**Европейская экономическая комиссия****Комитет по внутреннему транспорту****Всемирный форум для согласования правил  
в области транспортных средств****Рабочая группа по общим предписаниям,  
касающимся безопасности****Сто двадцать третья сессия**

**Предупреждение о присутствии уязвимых участников  
дорожного движения в непосредственной близости:****Правила № 151 ООН (системы индикации мертвой зоны)****Предложение по дополнению 4 к первоначальному  
варианту Правил № 151 ООН (системы индикации  
мертвой зоны)****Представлено экспертом от неофициальной рабочей группы  
по вопросу предупреждения о присутствии уязвимых участников  
дорожного движения в непосредственной близости\***

### Огибающие и их выделенные точки

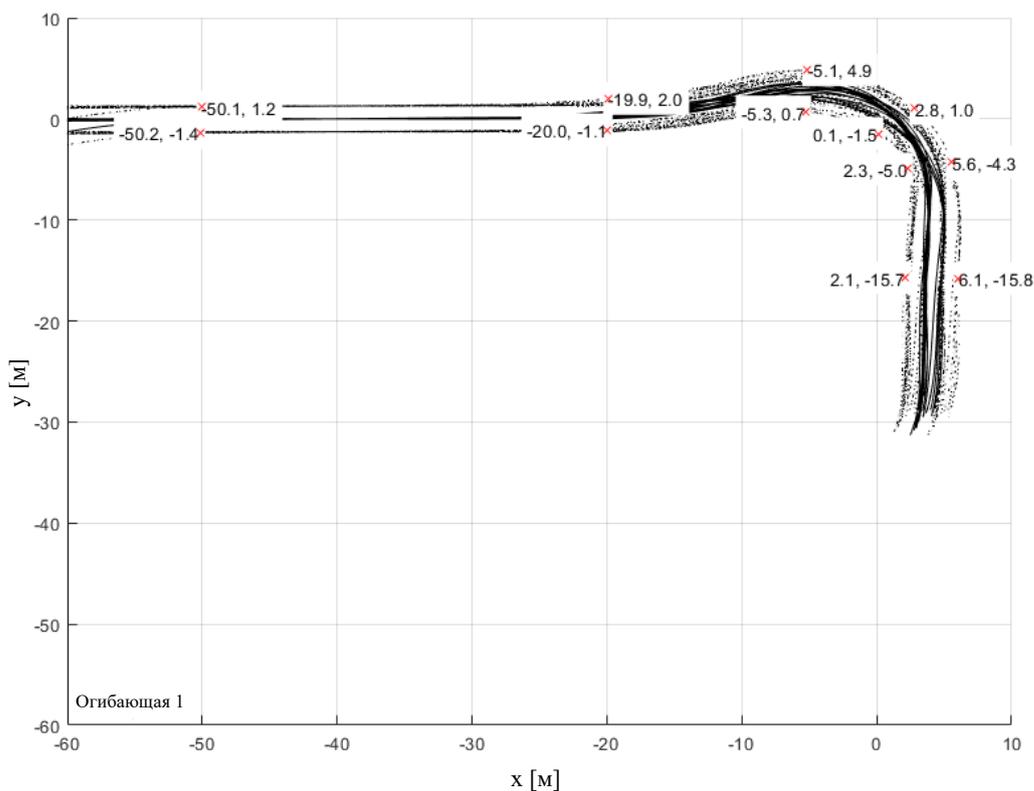
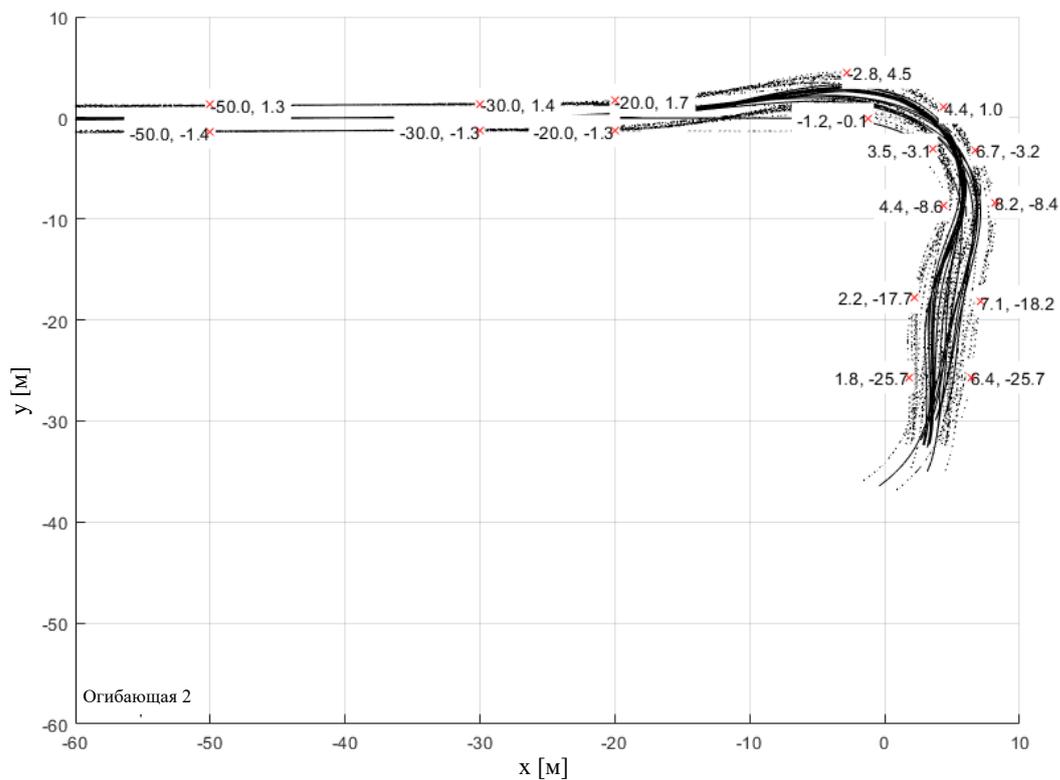
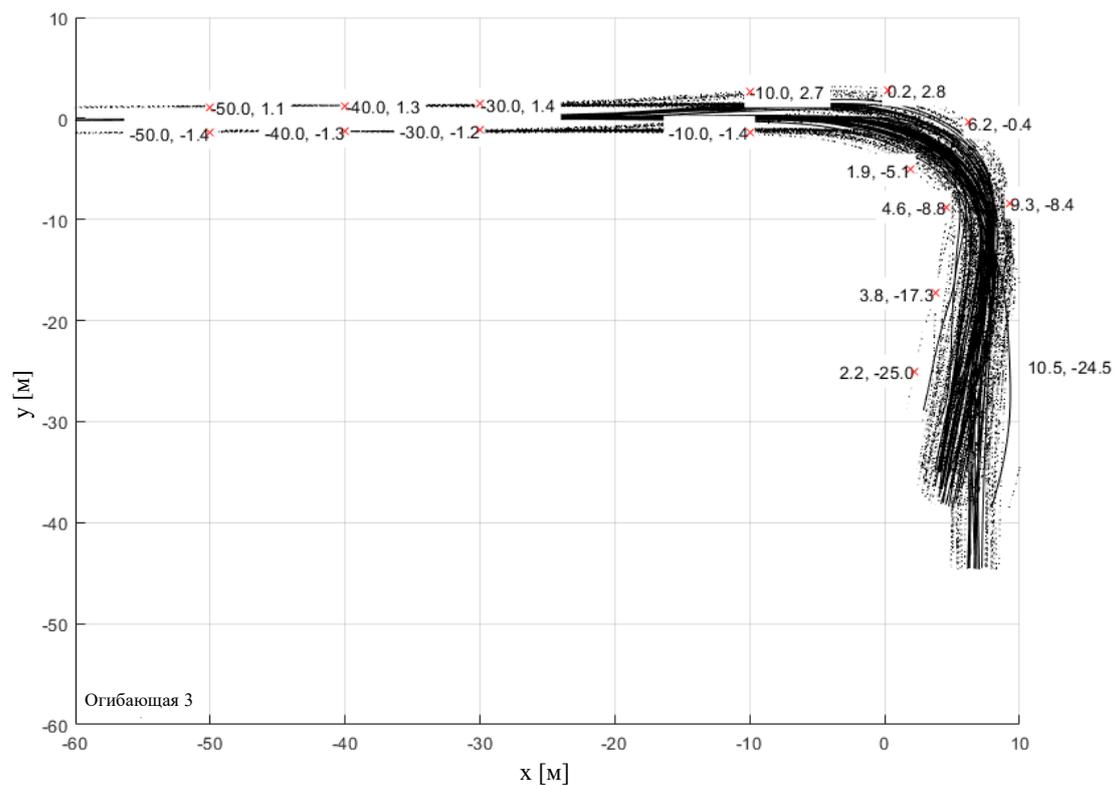
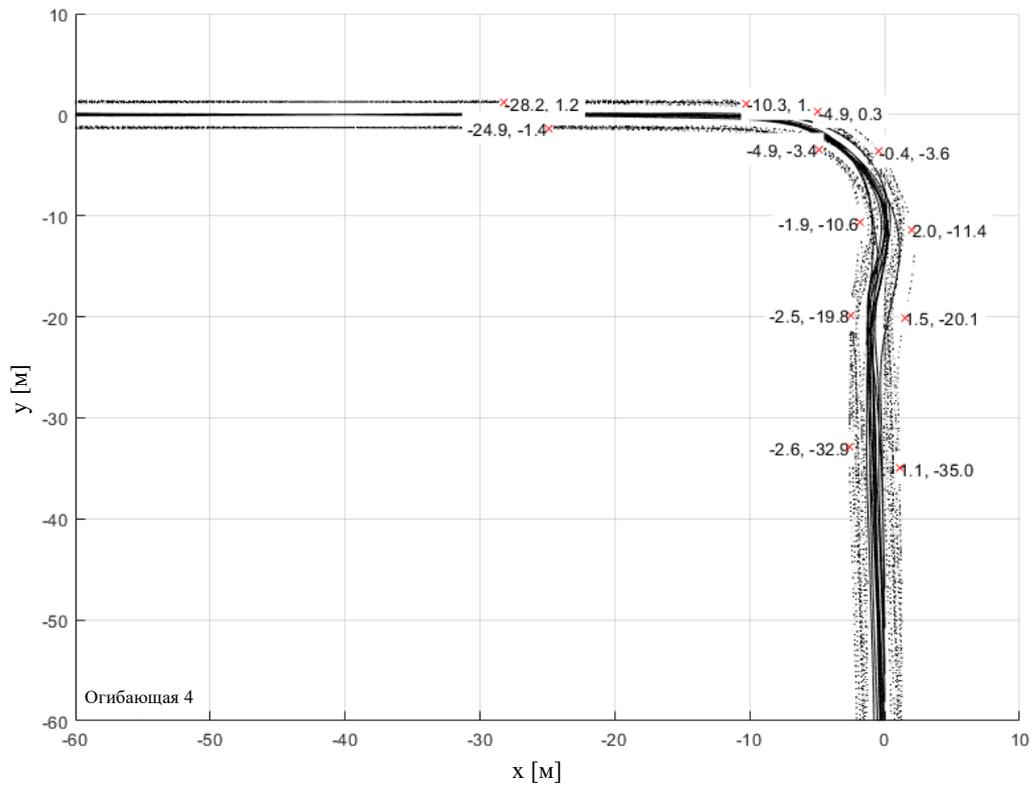
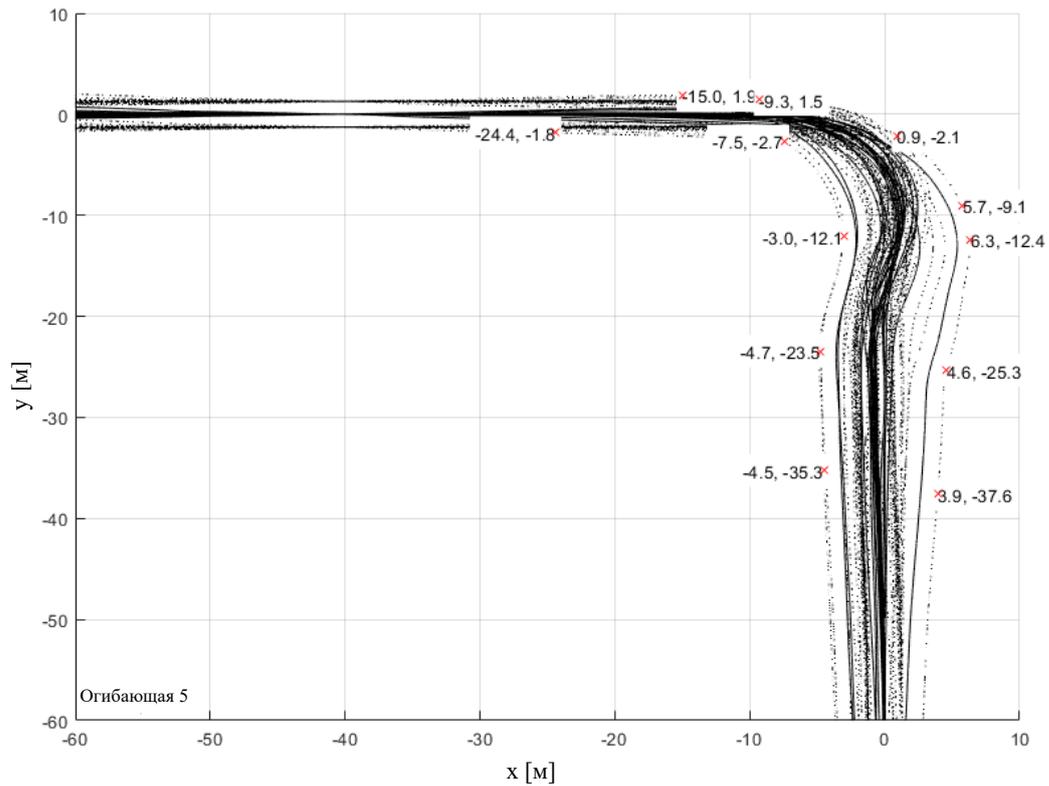
- 1.3 Осуществляют ручное управление транспортным средством с записью его положения во временном диапазоне для всех соответствующих огибающих, описанных в добавлении 1 для испытуемого транспортного средства. Во время поворота скорость при необходимости модулируется в пределах эксплуатационных требований, указанных в пункте 5.3.1 (например, до скорости транспортного средства в 30 км/ч). Начальную скорость, указанную в добавлении 1, поддерживают до прохождения линии,

Транспортное средство должно двигаться таким образом, чтобы его передняя часть постоянно находилась внутри выделенных точек, указанных в добавлении 1 для соответствующих огибающих. Это сверяют с данными измерений.

Огибающая	Боковая координата положения велосипеда относительно центра макета в системах координат, как показано выше (допуск: $\pm 0,1$ м)	Скорость велосипеда (допуск: $\pm 2$ км/ч)	Начальная скорость транспортного средства (допуск: $\pm 2$ км/ч)	Место удара с допуском (для каждой из двух точек)
Одиночные грузовые автомобили и тягачи	1, 3	-2,9 м, -5,7 м	10 км/ч, 20 км/ч	10 км/ч, 20 км/ч	0 м (-0 м, +0,5 м), 6 м (-0,5 м, +0 м)
Грузовые автомобили, оборудованные для буксировки прицепов	1, 2, 3	-2,9 м, -5,7 м	10 км/ч, 20 км/ч	10 км/ч, 20 км/ч	0 м (-0 м, +0,5 м), 6 м (-0,5 м, +0 м)
Тягачи (оборудованные для буксировки полуприцепов)	1, 3	-2,9 м, -5,7 м	10 км/ч, 20 км/ч	10 км/ч, 20 км/ч	0 м (-0 м, +0,5 м), 6 м (-0,5 м, +0 м)
ТС категории Мз, относящиеся к классу I	4, 5	-2,9 м, -5,7 м	10 км/ч, 20 км/ч	10 км/ч, 20 км/ч	0 м (-0 м, +0,5 м), 6 м (-0,5 м, +0 м)
Все остальные ТС категории Мз	5	-2,9 м, -5,7 м	10 км/ч, 20 км/ч	10 км/ч, 20 км/ч	0 м (-0 м, +0,5 м), 6 м (-0,5 м, +0 м)
